# 議案第 2051号

## 県南都市計画道路の変更について

( 3 ・ 4 ・ 105号 白河駅棚倉線)

( 3 ・ 4 ・ 104号 白河駅八竜神線)

# 2 総括図 (3・4・105号 白河駅棚倉線)

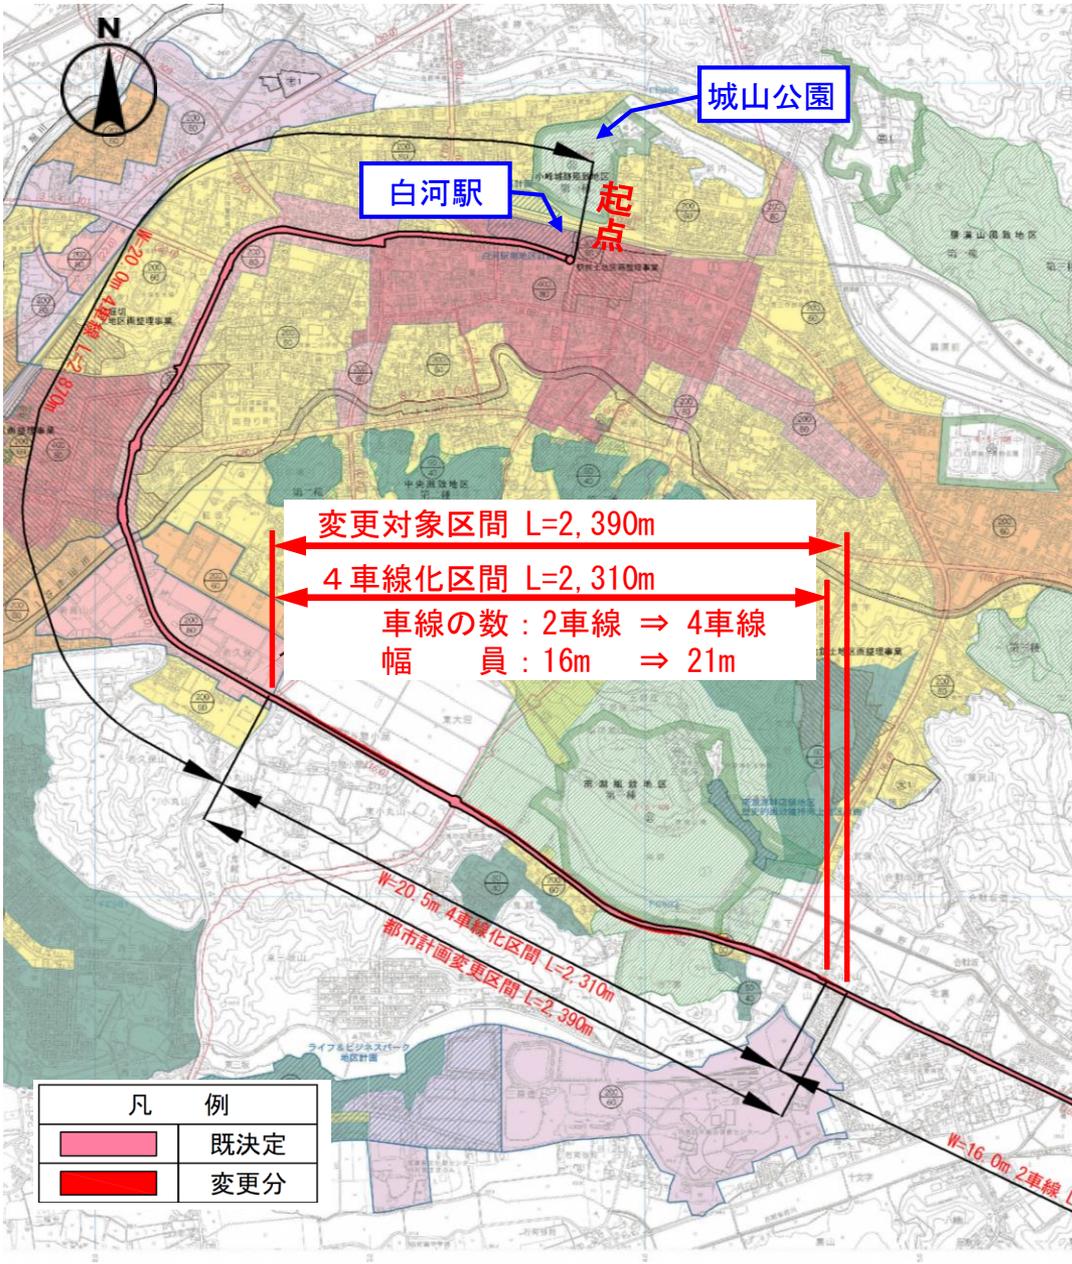
名称		3・4・105号 白河駅棚倉線 (変更なし)
位置	起点	白河市郭内 (変更なし)
	終点	白河市関辺松並 (変更なし)
区域	延長	8,610m (変更なし)
	車線数の内訳	2車線：約5,740m, 4車線：約2,870m (合計：8,610m) 2車線：約3,430m, 4車線：約5,180m (合計：8610m)
構造	車線の数	2車線 4車線
	幅員	16m 20m
	構造形式	地表式 (変更なし)

# 3 計画図 (3・4・105号 白河駅棚倉線)

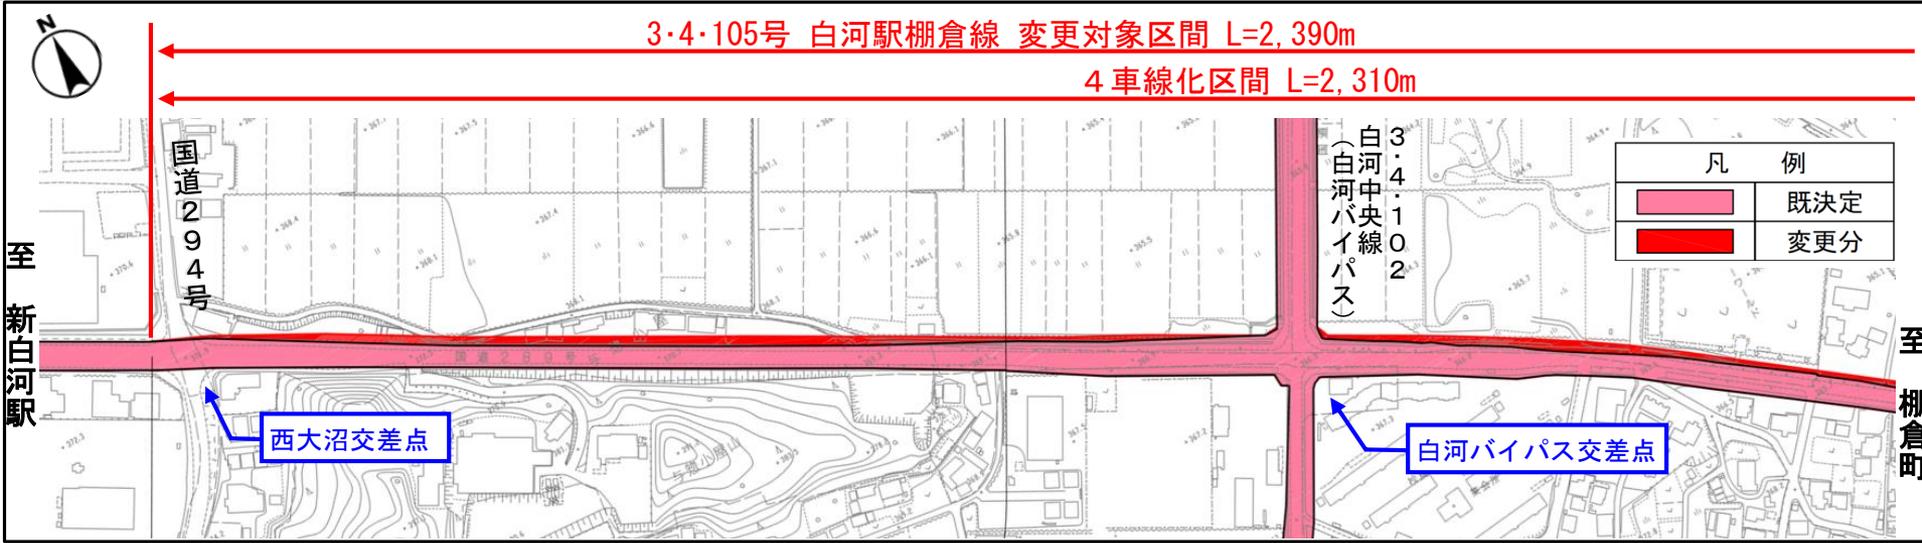
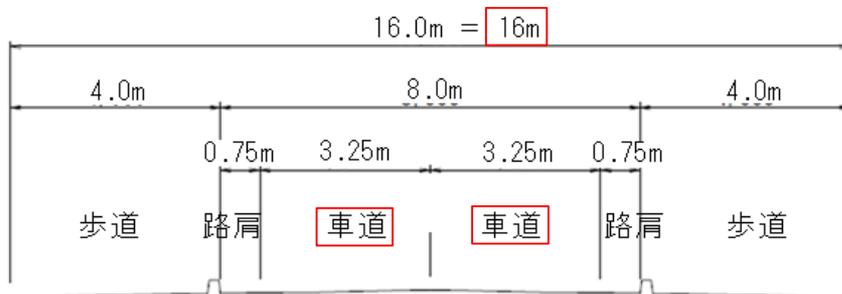
## 4車線化区間の『車線の数』及び『幅員』の変更

(変更前) 延長 : 2,310m 車線の数 : 2車線 幅員 : 16m

(変更後) 延長 : 2,310m 車線の数 : 4車線 幅員 : 21m

# 4 標準横断図(1) (3・4・105号 白河駅棚倉線)

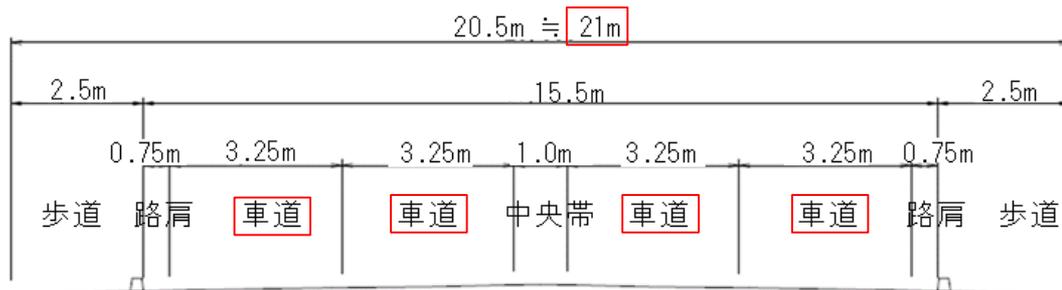
4車線化区間 L=2,310mの『車線の数』及び『幅員』を変更

道路区分	第3種第2級
設計速度	60 km/h
車線数	2車線
幅員	16m

道路区分	第3種第2級
設計速度	60 km/h
車線数	4車線
幅員	21m

# 4 標準横断図(2) (3・4・105号 白河駅棚倉線)

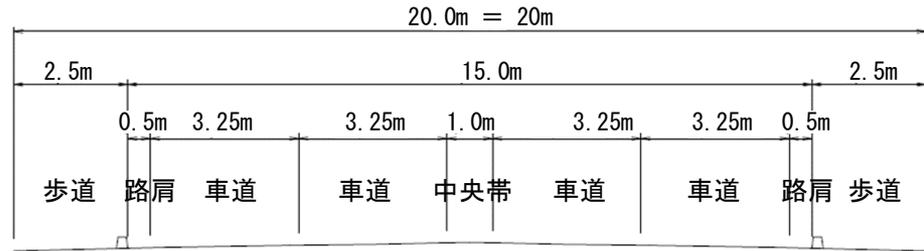
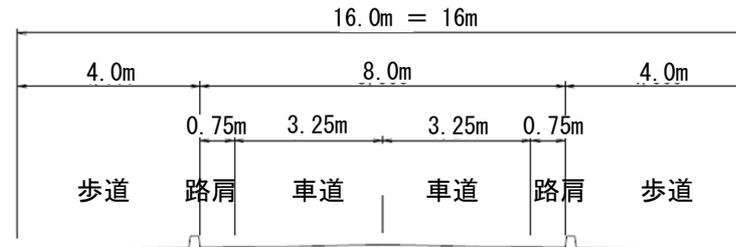
## ②変更区間(国道294号～白河駅八竜神線)

変更前	変更後
道路区分	第3種第2級	第3種第2級
車線の数	2	4
幅員	16m	21m
区間延長	2,310m	2,310m

計画書に記載する『車線の数』及び『計画幅員』の変更

(変更前) 全体延長：8,610m 車線の数：2車線 計画幅員：16m

(変更後) 全体延長：8,610m 車線の数：4車線 計画幅員：20m

# 6 総括図 (3・4・104号 白河駅八竜神線)

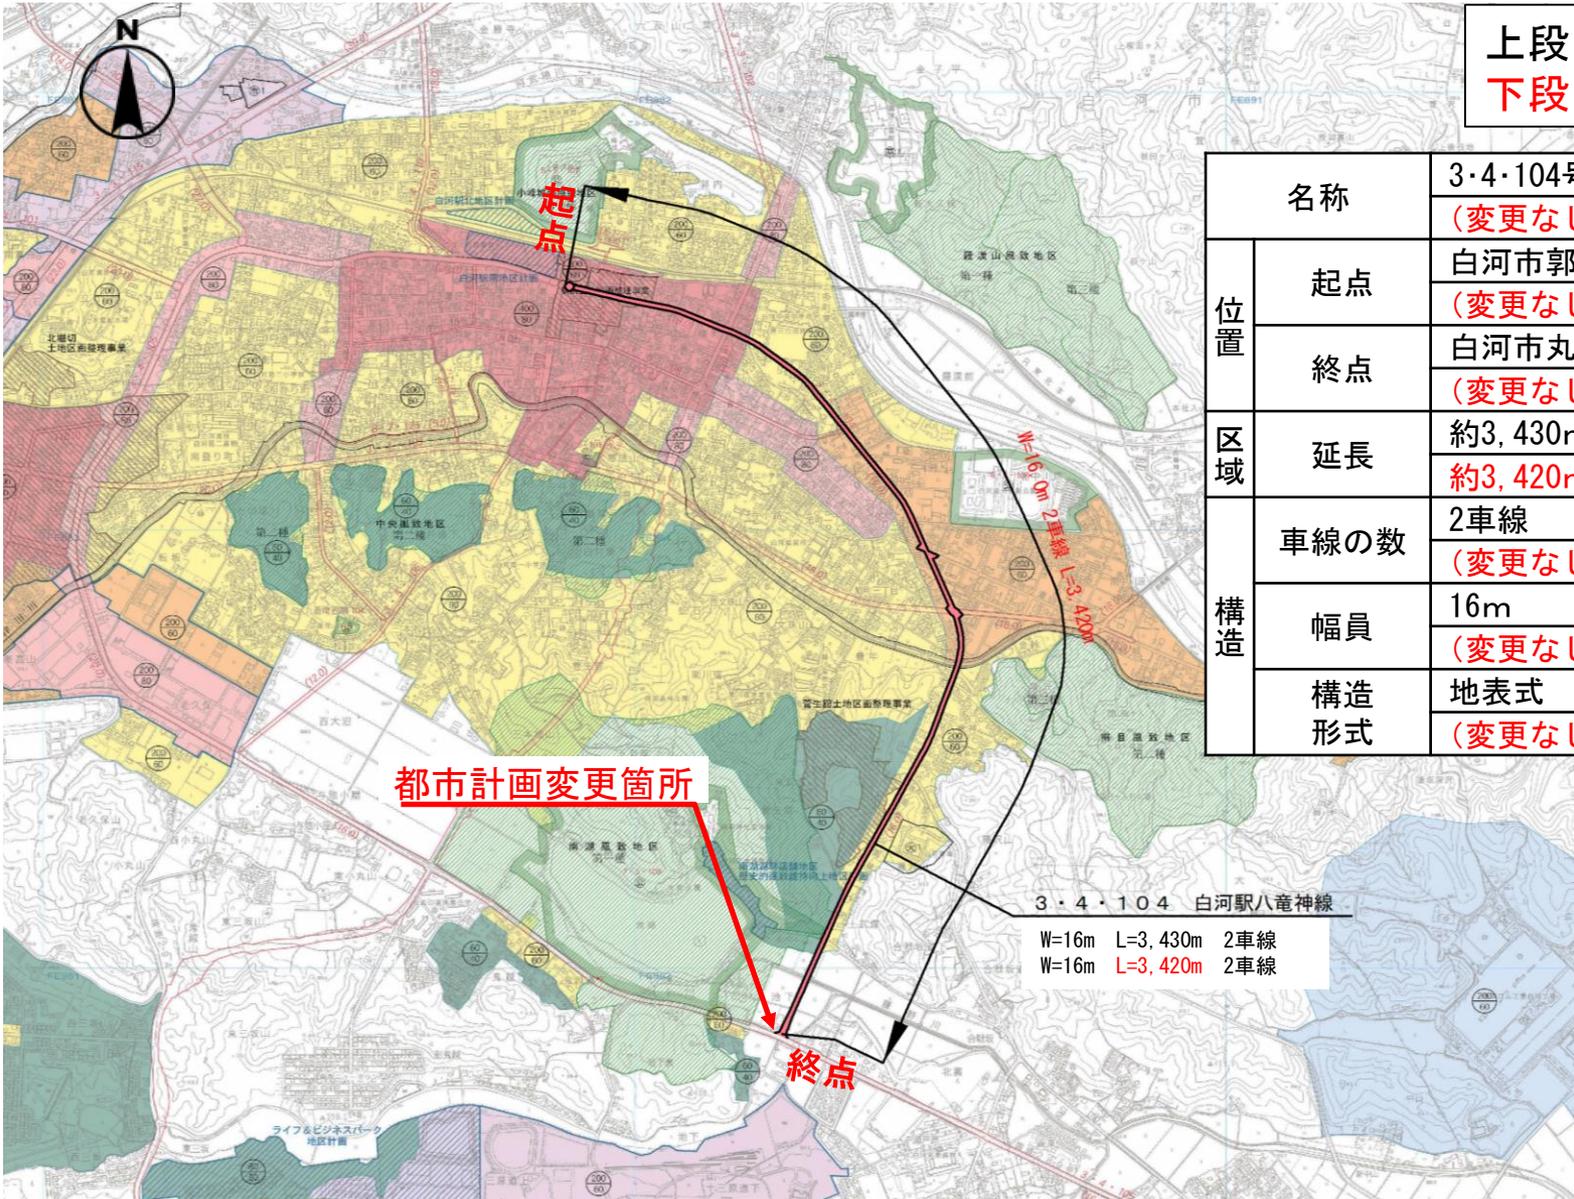
名称		3・4・104号 白河駅八竜神線 (変更なし)
位置	起点	白河市郭内 (変更なし)
	終点	白河市丸小山 (変更なし)
区域	延長	約3,430m 約3,420m
	車線の数	2車線 (変更なし)
構造	幅員	16m (変更なし)
	構造形式	地表式 (変更なし)

W=16m L=3,430m 2車線  
W=16m L=3,420m 2車線

# 7 計画図 (3・4・104号 白河駅八竜神線)

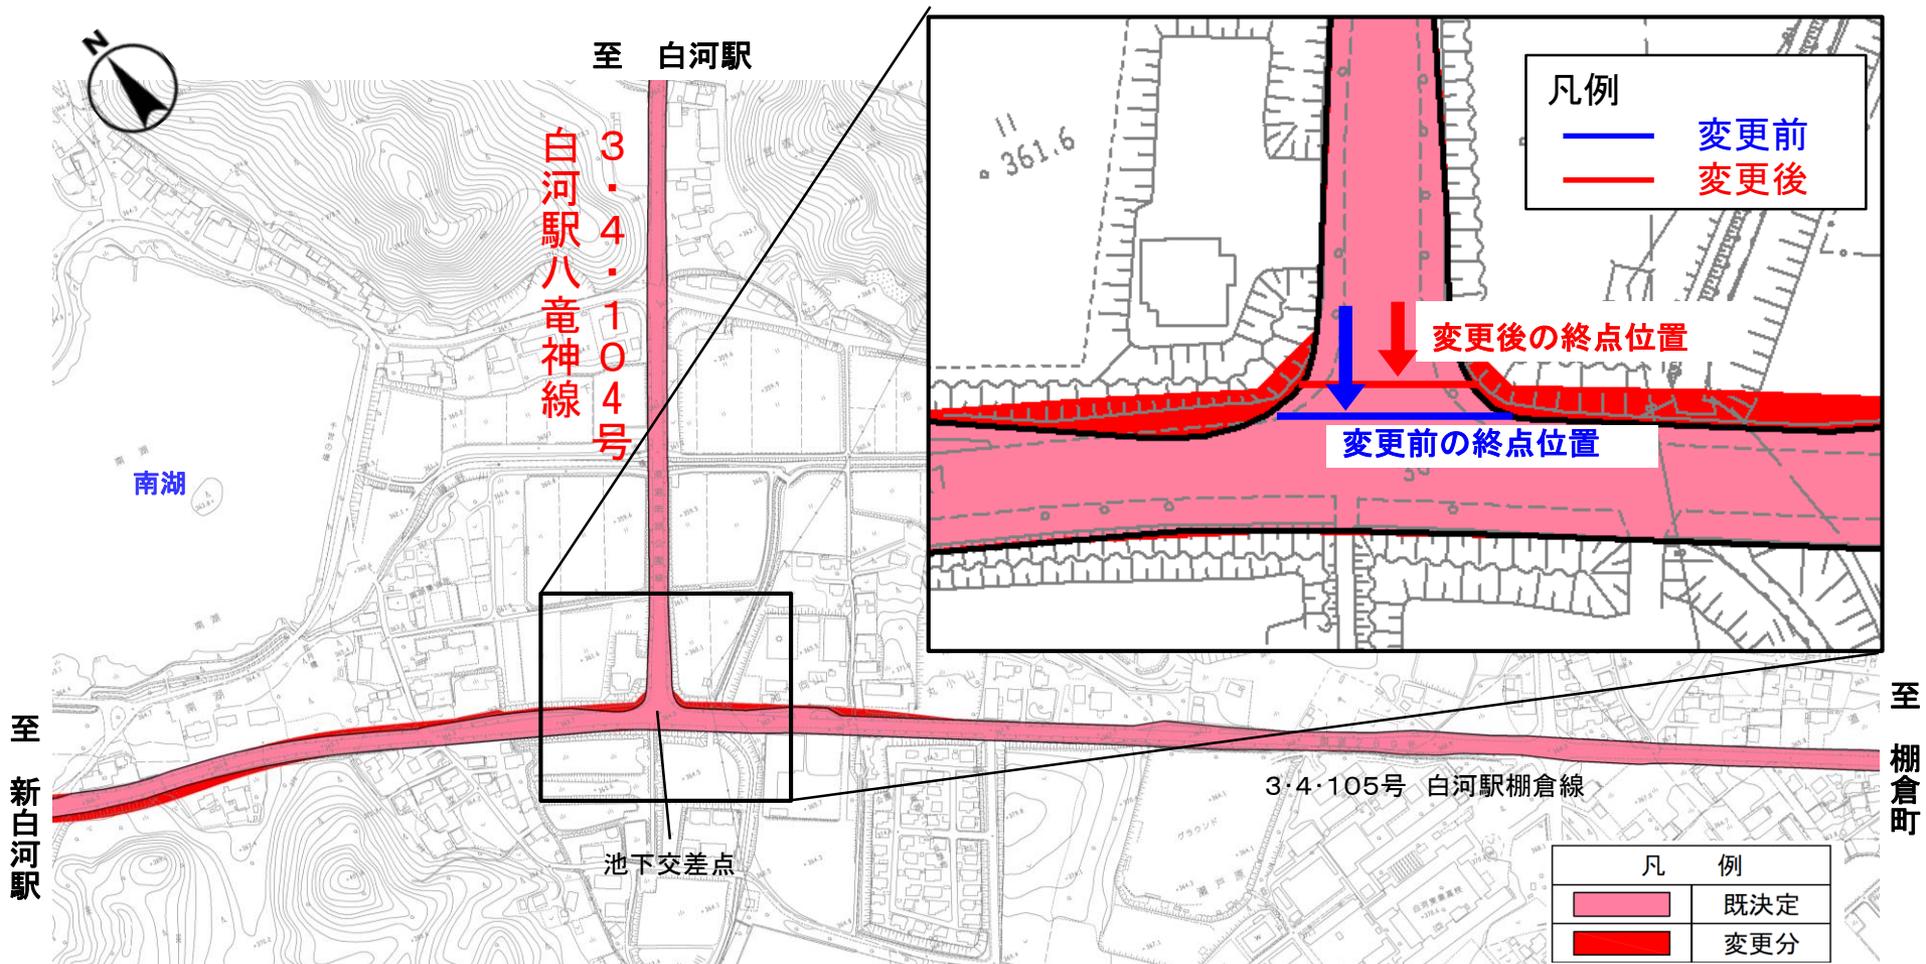
白河駅棚倉線の拡幅に伴う延長の変更

(変更前)  $L = 3,430\text{m}$  → (変更後)  $L = 3,420\text{m}$
